前回までの会議における主なご意見に対する 京浜河川事務所の考え方

令和7年7月8日
国土交通省 京浜河川事務所

第6回・第7回多摩川河川整備有識者会議における主なご意見の概要と京浜河川事務所の考え方

整備計画における水衝部対策箇所（案）

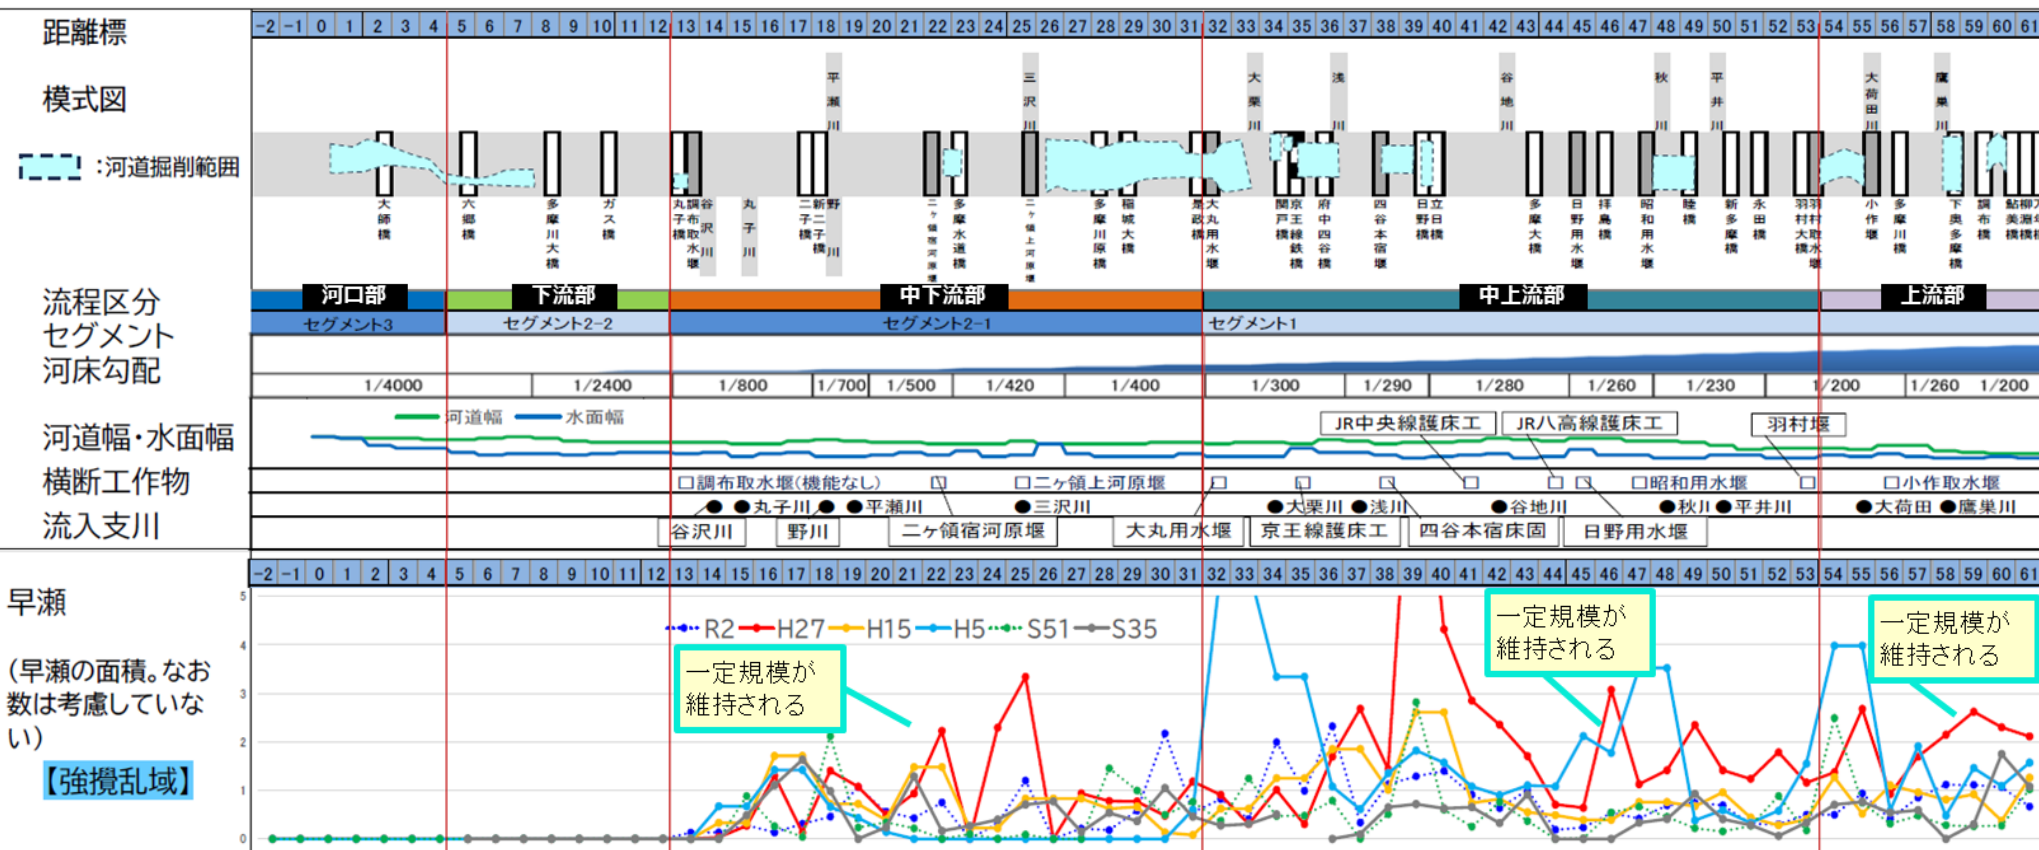
回	No.	意見の分類	頂いたご意見の概要	京浜河川事務所の考え方	原案	
					ページ	章節
7	1	堤防の質的評価	・堤防は、形だけではなく質的評価が必要。	・補足資料により説明します。	15	2.2
	2	浅川の河川整備	・浅川の特性に留意し、技術的な課題解決に向けて、上流の指定区間管理者と連携して整備を進めるようにしてほしい。	・原案に反映しました。	29	4
	3	内水対策	・関係機関との情報共有を入れてもらいたい。	・原案に反映しました。	43	5.1.1(6)
	4	流域総合水管理	・国土交通本省では、新たに「流域総合水管理の推進」を掲げて検討が進んでいることを踏まえれば、流域治水、水利用、流域環境についてのキーワードは記載しておくべきではないか。	・原案に反映しました。	61	6.1
	5	河床変動	・河道計画、施設設計、維持管理における河床変動の影響について、明確に記載してほしい。	・原案に反映しました。	28 36 48	4 5.1 5.2
	6	河道掘削形状の検討	・河道掘削形状の検討において、治水、環境、利用という3つの局面に分けたのはよい整理となっている。それぞれの項目の重要性や順序を念頭に置いて、一つの計画のストーリーができることが理想である。	・原案に反映しました。	28	4
	7	環境の概念整理	・環境関係の用語の定義を整理すべき。国土交通省河川砂防技術基準計画編(施設配置等計画編 第1章-6 図1-1河川環境等の整備と保全の目標フロー)に沿って、「動植物の良好な生息・生育環境の保全・復元」、「良好な景観の維持・形成」、「人と河川との豊かな触れ合い活動の場の維持・形成」の3つの概念を明確に書き分けてほしい。	・原案に反映しました。	28	4
	8	河川横断工作物による魚の影響	・調布取水堰のオープン化の影響として、魚の動きが随分変わってきている。大丸用水堰の撤去・床固化で上流からの取水方法に工夫した事例のように、水利用に応じた取水の工夫により河道環境の質の向上に努めてほしい。	・原案に反映しました。	61	6.2
	9	流域における生態系ネットワークの保全	・近年、生態系サービスや水田の多面的機能が非常に重視され、用水路周辺、水田周辺での水環境と生態系サービスや生物多様性の保全に極めて貢献がことから、土地改良区もステークホルダーとして十分な情報共有を継続していただきたい。	・原案に反映しました。	32 61	4.3 6.1

- 堤防の質的対策として、水衝部対策、高水護岸を以下の整備理由により実施する予定である。堤防の耐震対策については、照査の結果、堤防の対策は必要ないが、三沢川水門の耐震対策を実施する。
- 堤防の浸透対策は、現状の概略点検では、洪水時のすべり破壊の安全率が基準を満たさない箇所が一部あるが、安全率は概ね1を超えており、緊急性が低いことから、必要に応じて詳細な調査・検討を行う。

多摩川18.6k R1出水後の経年変化

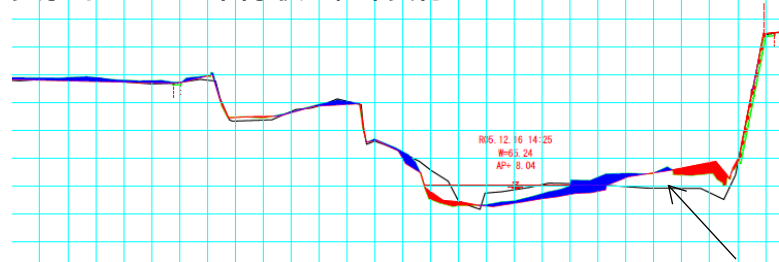
10	魚類の生息・繁殖環境	・現状の多摩川では、淵と瀬という最も基本的なワンセットがなくなってきて、ほぼ平瀬状態になっている。魚にとっては、平瀬状態ではすみにくくなっているので、環境に配慮した河道掘削がなされると、魚にとっては良い環境が生み出されることに期待したい。	・原案に反映しました。 ・多摩川の瀬・淵は一定規模維持されている状況です。	45	5.1.3(2)
	11	樹林化対策	・樹林化の対応は治水と環境の両方に関係するので、記載を工夫されたい。	・原案に反映しました。	49	5.2.1(2)
6	12	モニタリング	・河川環境の目標に対するモニタリング計画について、モニタリング内容が理解できるように作成し、どう変化するかデータを積み上げ・分析するべき。	・資料-4にて定量目標の数値とともに説明します。	31 44 58 61-62	4.3 5.1.3 5.2.3(2) 6.2

- 早瀬は、中下流部～上流部に見られるが、一定規模が維持されている。
- 令和元年の大規模洪水後には一部で河床が平坦化している箇所が見られたが、その後の年最大洪水により河床が変動している。

R1出水直後：滞筋が一時平坦化するものの、以降、年最大規模の洪水により、河床が変動。
